Radicado No.: 20251530142841

**RESPUESTAS A LOS COMENTARIOS DE LOS DOCUMENTOS DE
SELECCIÓN CONVOCATORIA PÚBLICA UPME 01-2025**

**SELECCIÓN DE UN INVERSIONISTA Y UN INTERVENTOR PARA EL
DISEÑO, ADQUISICIÓN DE LOS SUMINISTROS, CONSTRUCCIÓN,
OPERACIÓN Y MANTENIMIENTO DEL SEGUNDO CIRCUITO URRÁ
URABÁ 220kV.**

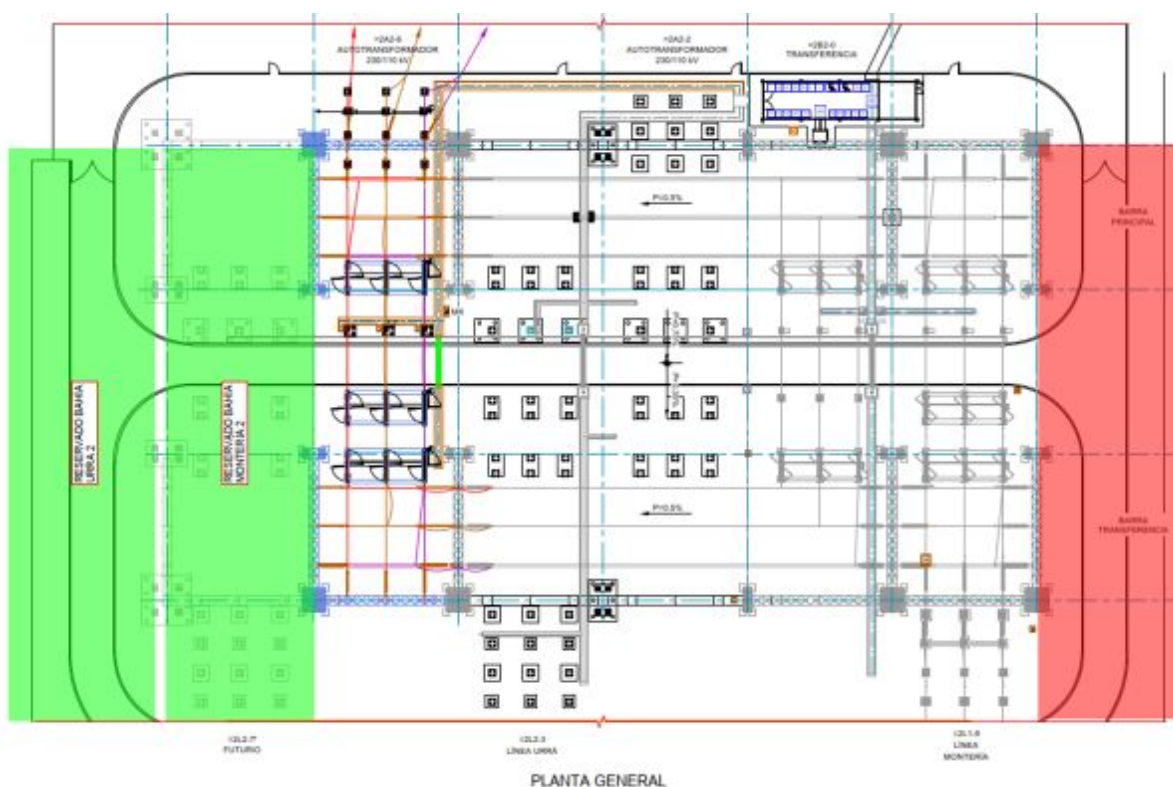
Pregunta 26. “(...) Comunicado INTERCOLOMBIA (radicado 202577001012-1 de Mar 06 de 2025, numeral 3, página 3). Se indica que el espacio disponible para la ampliación de la subestación Urabá 220kV es el indicado en la siguiente imagen de color verde (extremo izquierdo). Por favor indicar si existen restricciones para la ampliación de la subestación en el área indicada con el polígono rojo (extremo derecho). (...)”

Respuesta 26. Los estudios, diseños y procesos constructivos son de responsabilidad del agente adjudicatario. De acuerdo con los DSI de condiciones generales Numerales 5.5 y 5.6.
